RESOLUCIÓN No. 0625 DE 2022**(27 de Abril de 2022)**

*“Por medio del cual se **NIEGA** la viabilidad del concepto de factibilidad para la ubicación de los elementos que conforman una Estación Radioeléctrica denominada **“CLINICA LA COLINA”**, a localizarse en la **carrera 74 No. 163-51** de la localidad de **SUBA**, en la ciudad de Bogotá, D.C., en espacio considerado **BIEN DE PROPIEDAD PRIVADA**”.*

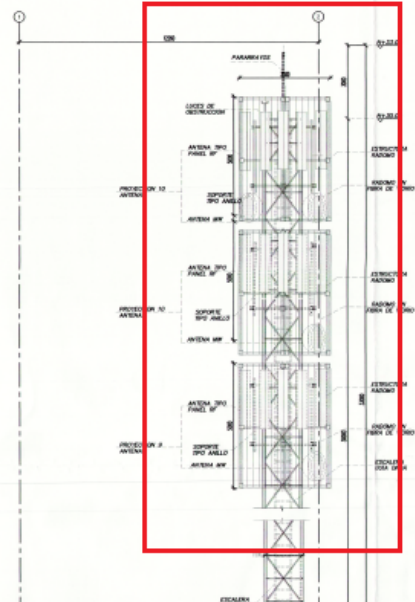
<p>PLANO PROPUESTA DE MIMETIZACIÓN</p> <p>Teniendo en cuenta el requerimiento N°6 del acta de observaciones 2-2019-64841 del 25 de septiembre de 2019 no fue subsanado, ya que en primer lugar y en concordancia con el requerimiento 6.1 debía presentarse la localización del predio con sus respectivas cotas de aislamiento, y esta no fue presentada, en segundo lugar los planos debían presentarse especificando e indicando con precisión la cantidad de antenas, y equipos según el diseño, sin embargo los cuadros presentados no concuerdan con propuesta de mimetización y cuadro de elementos puntuales del M-FO-014, y en tercer lugar y según la imagen presentada los planos de la propuesta no están ajustados a la realidad y no son coincidentes con la propuesta de mimetización presentada, como se menciona en el punto número 10 del presente formato.</p> <p>Adicionalmente y considerando que el predio se encuentra ubicado en una zona de amenaza por remoción en masa categoría baja (SINUPOT), según el artículo 11 del Decreto Distrital 397 de 2017, el solicitante debía presentar el análisis de riesgos de la infraestructura y su correspondiente plan de contingencia, en cumplimiento de lo previsto en el Decreto Distrital 172 de 2014 o las normas que lo adicionen, modifiquen, sustituyan o complementen. Este requerimiento no fue atendido y no se presentó la solicitud incumpliendo el artículo antes mencionado.</p> <p>Se presenta la licencia N° LC- 14-5-0184 del 07 de marzo de 2013.</p>

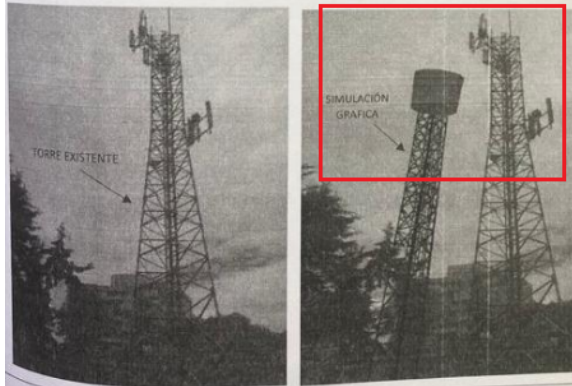
9	PLANOS Y LICENCIA DE CONSTRUCCIÓN EN CUALQUIERA DE LAS MODALIDADES	CUMPLE	
10	PROPUESTA DE MIMETIZACIÓN	NO CUMPLE	<p>La propuesta de mimetización presentada no atiende el requerimiento N°2 del acta de observaciones 2-2019-64841 del 25 de septiembre de 2019, ya que no se muestra con exactitud la simulación gráfica a partir de la fotografía real del predio, la cual debe permitir visualizar las estrategias de mimetización y camuflaje de los elementos de las estaciones radioeléctricas, como se evidencia en la siguiente imagen, se evidencian dos estaciones, por tanto no es claro cuál es la infraestructura correspondiente, adicionalmente se muestra sólo un radomo en la imagen, y en los planos técnicos y de propuesta de mimetización se presentan tres.</p>  <p>IMAGEN 17-18 Simulación grafica</p> <p>IMAGEN PRESENTADA EN INFORME DE MIMETIZACIÓN</p>

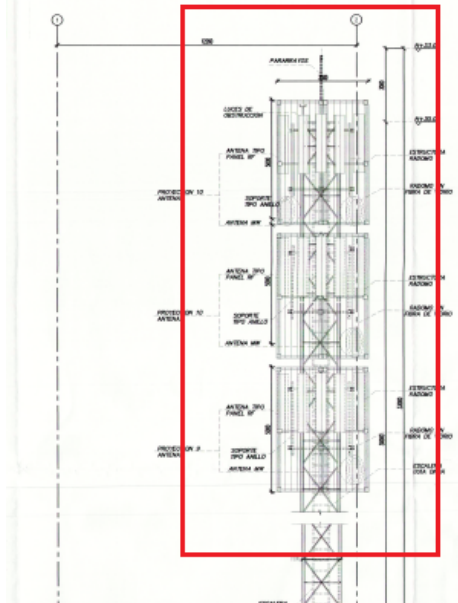
- ✓ La propuesta de mimetización presentada no atiende el requerimiento N°2 del acta de observaciones 2-2019-64841 del 25 de septiembre de 2019, porque no se muestra con exactitud la simulación gráfica a partir de la fotografía real del predio, la cual debe permitir visualizar las estrategias de mimetización y camuflaje de los elementos de las estaciones radioeléctricas, porque se muestran dos estaciones, por tanto no es claro cuál es la infraestructura que corresponde, adicionalmente solo se evidencia un radomo en la imagen, y en los planos técnicos y de propuesta de mimetización se presentan tres.
